het herstel  
van de jubileumbank  
in het vondelpark

**UITWERKINGEN  
FUNDERING**

11 november 2009

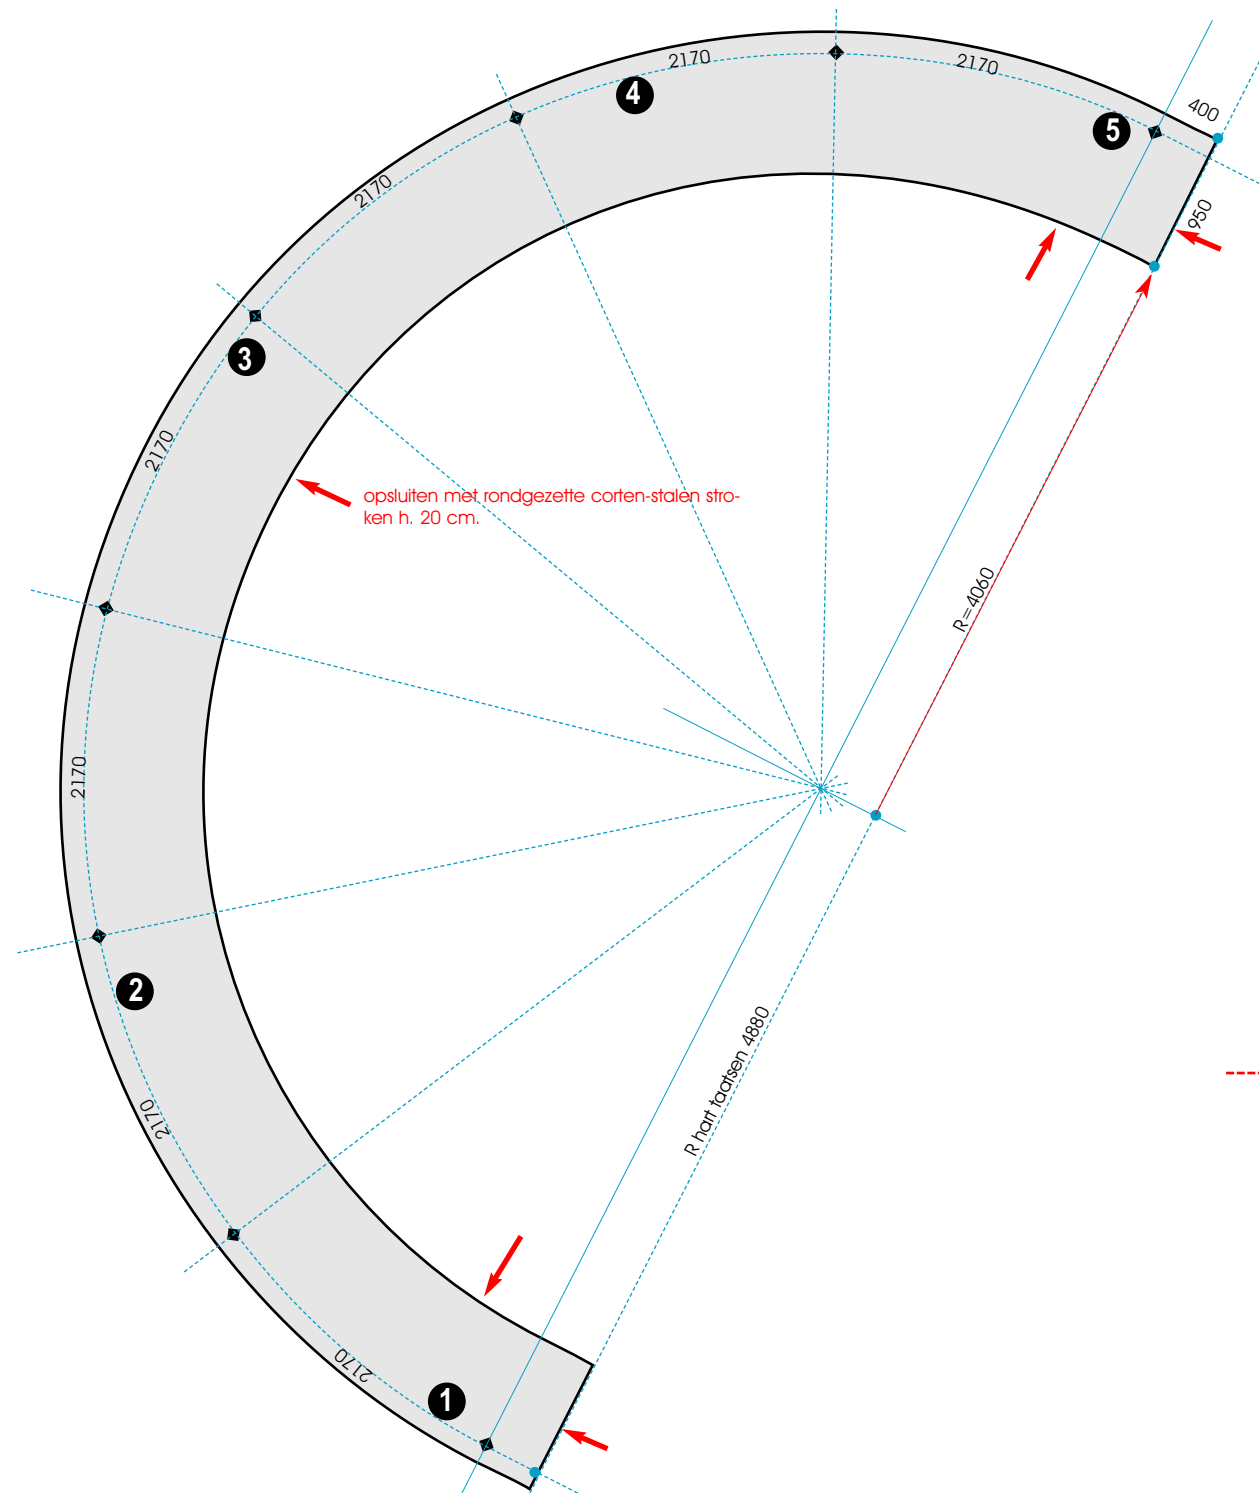
Bij deze prenten hoort het volgende gezegd te worden.

1. Voorwaarde 1 is dat onze bank op dezelfde plaats komt.
  2. Op <sup>1)</sup> heeft AvG de huidige situatie en peilmaten aangegeven. Die heb ik op het punt van de bestaande verharding(spatronen) vergeleken met de van QV ontvangen tekening <sup>3)</sup> en de foto's die DH daarvan eertijds maakte <sup>4)</sup>.

3. Van meet af aan was mijn uitgangspunt de bestaande sierbestrating met zorg te sparen, dit vanwege maatwerk en kosten. De te storten betonfundering zou dan pal tegen de bestaande bestrating aangelegd moeten worden.

4. Echter, in de huidige situatie zitten niet alleen een boom met wortels in de weg, ook de sierbestrating ligt laag en naar de bank toe op een oor. In combinatie met de wens de fundering vorstvrij aan te leggen levert dat een maatvoeringsprobleem op: de sprong tussen bovenkant beton (en bankzitting) en de bestrating wordt dan veel te hoog, dus ook de zithoogte.

5. De bij uitvoering in 20 mm dikke staalplaat behorende maatvoering is inmiddels doorgerekend. Op basis daarvan staan nu de benodigde stralen van de betonfundering vast. Pag. 19 is qua maatvoering de definitieve opzet voor de *benodigde* betonfundering. Met dien verstande dat de plaats van de 5 palen nog aangepast zou kunnen

- worden, indien wortels etc dat nodig maken.
  6. Deze plaat in deze vorm heb is nu (op schaal) vergeleken met tekening <sup>1)</sup>, zie pag. 20.
  7. Daaruit concludeer ik dat er (te) weinig speelruimte lijkt te zijn om punt 4 te tackelen. Ik bedacht als oplossing de keibestration als vlak (toch!) toch in zijn geheel op te hogen, en met afschot te leggen naar de bestaande straatkolk toe. De voorgestelde peilmaten zijn in rood aangegeven.

8. Dit alles is geheel afhankelijk van de exacte inmeting van de boomwortels: in deze opzet mogen die niet hoger liggen dan -1.90m.

### voorstel fundering

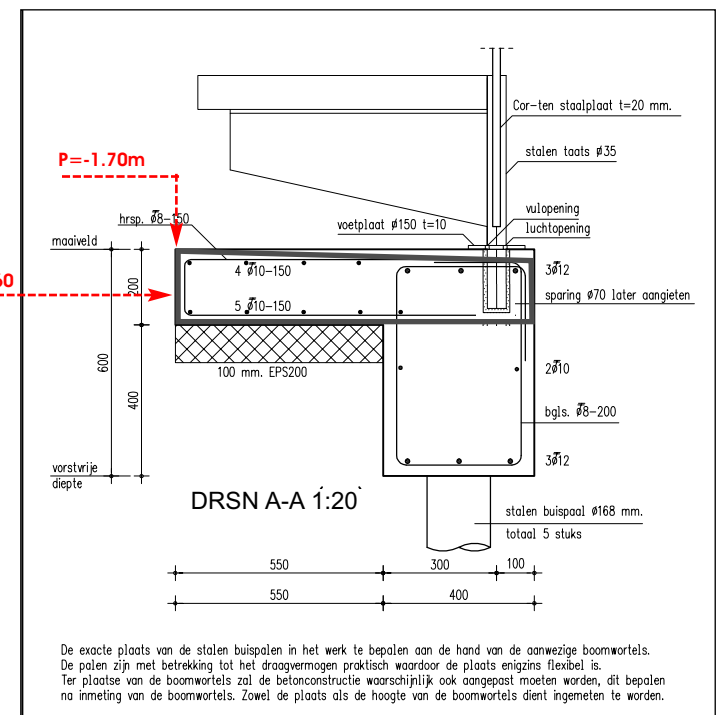
**bij 5 palen en 50% marge  
belasting per paal 3.600**

● buispaal 168mm, indien nodig tussen nrs. 2 en 3 brugplaat van 20cm dik

De exacte plaats van de stalen buispalen in het werk te bepalen aan de hand van de aanwezige boomwortels. De palen zijn met betrekking tot het draagvermogen praktisch waardoor de plaats enigzins flexibel is. Ter plaatse van de boomwortels zal de betonconstructie waarschijnlijk ook aangepast moeten worden, dit bepalen na inmeting van de boomwortels. Zowel de plaats als de hoogte van de boomwortels dient ingemeten te worden.

de bestaande (te slopen) toestand...vergeleken met...de nieuwe aanleg

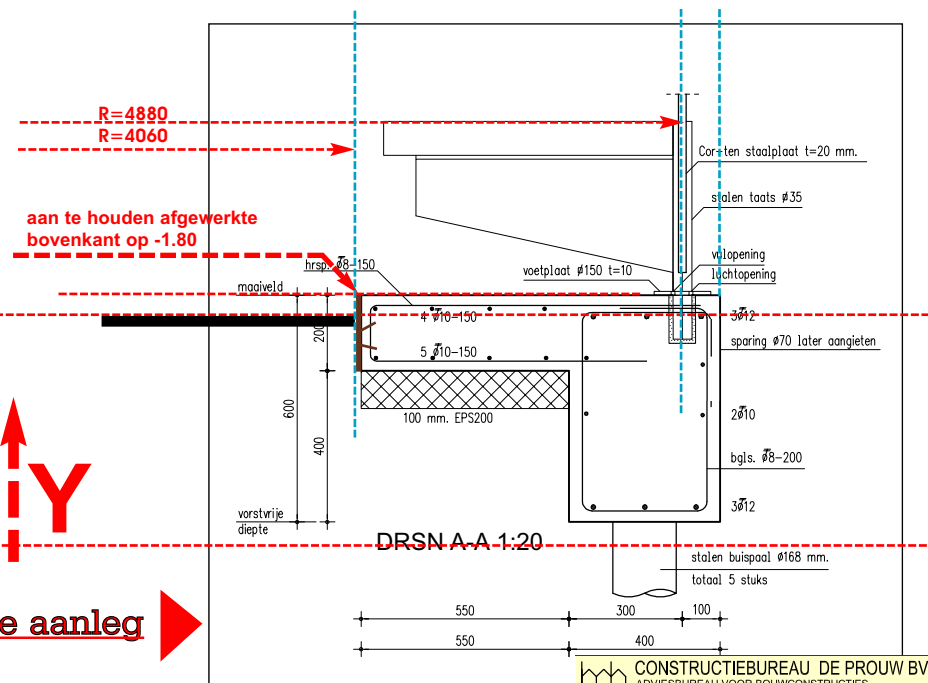
Van Krinkels ontving ik nadere inmetingen van de huidige situatie, met name van de aanleghoogten van de bestaande bank (en wel op het laagste punt). En een beschrijving van de diepteligging van de wortels.

Op basis van deze gegevens stelde ik dit schetsblad samen.

Daaruit blijkt dat voor de fundering een aanleghoogte van -1.80 voldoet.

Immers, de onderkant komt dan ruim boven de onderkant van de bestaande (te slopen) fundering.

Deze hoogte houdt tevens in dat het door mij in [Bank4a.pdf](#) voorgestelde inderdaad voorbarig is geweest: we kunnen ervan uitgaan dat de huidige sierbestrating gehandhaafd kan blijven (en dus bij de uitvoering afgedekt/ontzien!), en dat deze achteraf slechts wat aangestraat zal moeten worden.
